日本原燃株式会社

再処理事業所廃棄物管理施設保安規定の変更認可申請について

別添 廃棄物管理施設保安規定新旧対照表

廃棄物管理施設保安規定新旧対照表（ 1 / 14 ）

廃棄物管理施設保安規定新旧対照表 (6 / 14)

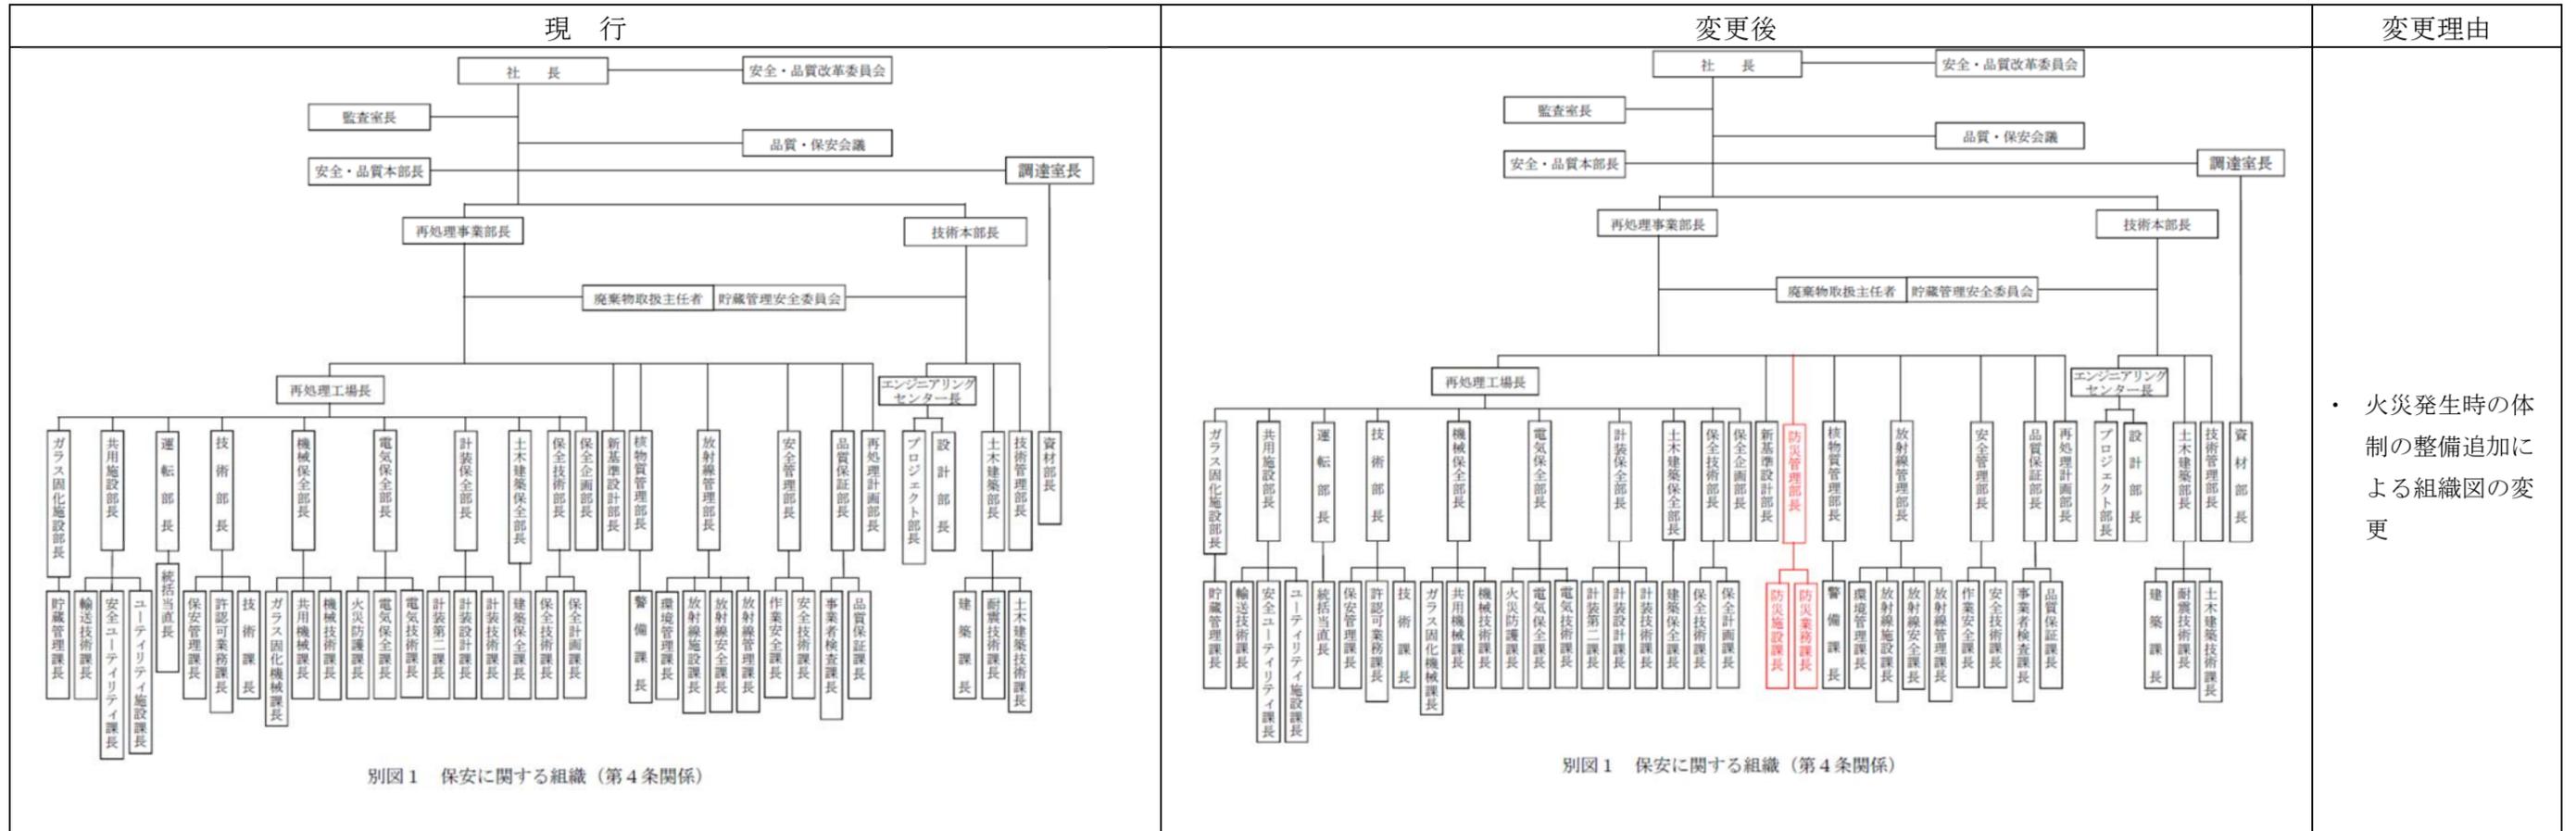
・ 火災発生時の体制の整備追加による組織図の変更
